Objet : Questions de la commission concernant le prolongement de
l'autoroute 20 entre Cacouna et Trois-Pistoles
Projet : 20-3373-9013

À la suite de la première partie des audiences publiques sur le projet susmentionné, voici les réponses de la deuxième série de renseignements complémentaires demandés.

Figure 20 Ensemble des observations du taux d'accidents en fonction du rayon pour notre échantillon

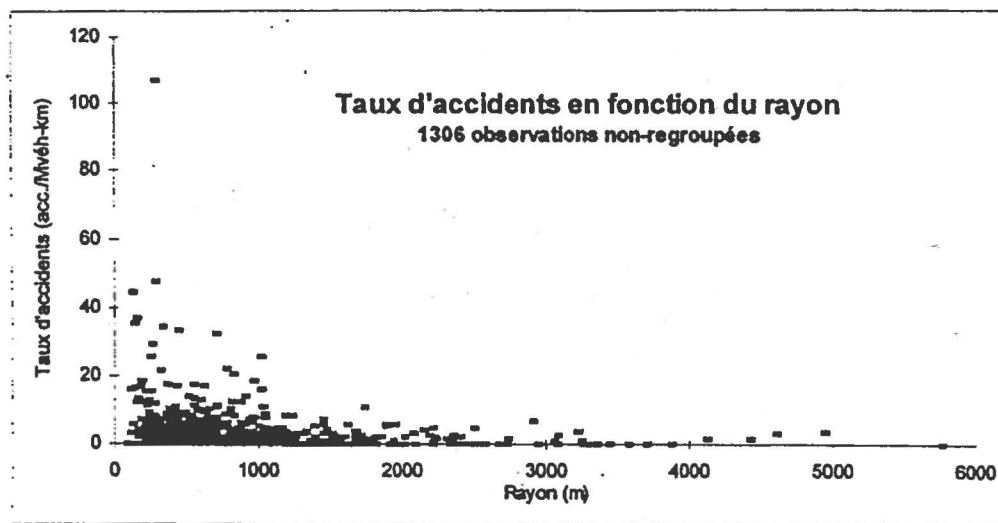
5. Selon le promoteur, la proposition de monsieur Michaud implique une courbe qui, techniquement, serait tout juste acceptable sur le plan des normes concernant la sécurité (rayon de 1 000 m). Le promoteur peut-il identifier de tels cas extrêmes (ou s'y rapprochant) sur le réseau autoroutier québécois (par exemple : autoroute 20 à la hauteur de Drummondville, autoroute 55, etc.?) et fournir des statistiques quant aux conséquences qu'il en résulte sur la sécurité des usagers?

Une étude effectuée par l'École Polytechnique⁴ avec les données québécoises pour des routes à 2 voies contiguës, avec des limites de vitesse variant de 70 à 90 km/h, collige le taux d'accidents avec les rayons de courbure, ce qui donne la figure suivante :

On doit, toutefois, être prudent dans la transposition de ces résultats pour une autoroute où, par définition, le conducteur s'attend à pouvoir conduire à haute vitesse et dont l'état de vigilance est amoindri par une diminution de sa sollicitation.

Toutefois, l'étude de l'École Polytechnique corrobore l'ensemble des autres études effectuées sur le sujet, le nombre d'accidents augmente avec la diminution du rayon de courbure. Les courbes situées après un alignement droit devront présenter des rayons plus grands pour être sécuritaires, alors que les courbes situées en aval de d'autres courbes peuvent présenter des rayons plus petits.
